N/Réf. : SGL20365_737_PU
Gest. : MB
V/Réf. : PU2024-170
Corr. : Menia Louis
NOVA : 13/XFD/1955127

SAINT-GILLES. Parvis Saint-Gilles 14 - 14A
(= en zone de protection de l'Église Saint-Gilles et mitoyen de l'ancien cinéma Aegidium protégé)
DEMANDE DE PERMIS D'URBANISME: modifier la porte d'entrée et installer une hotte non domestique
Demande de la Commune du : 13/01/2025

Avis de la CRMS

Photo de l'immeuble et de la devanture existante
©Google street View

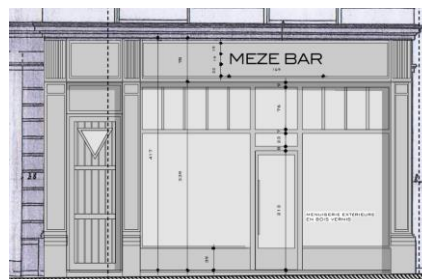
Par ailleurs, bien que cela ne fasse pas l'objet de la demande, les châssis des étages sont de qualité médiocre et devraient être remplacés par des modèles plus qualitatifs et respectueux de la typologie du bâtiment. Quant à la hotte située en façade arrière, elle n'a aucun impact sur l'Aegidium classé et relève d'un examen d'ordre urbanistique.

Devanture projetée. Et plan du rez-de-chaussée projeté.
Images tirées du dossier.

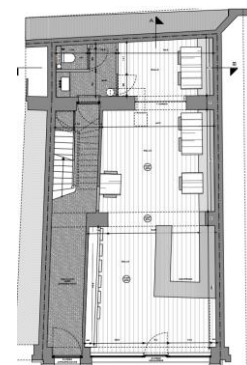
La demande actuelle vise, e.a., à se conformer à une situation de droit, sur laquelle la CRMS n'a jamais été consultée. Elle peut donc seulement se prononcer sur les ajustements proposés, comme l'alignement de la porte d'entrée avec le plan de la devanture et la mise en œuvre de petit-bois, qui n'ont pas d'impact majeur, tout en soulignant le manque d'intégration stylistique de la porte d'entrée qui demeure (cf. avis 2015).
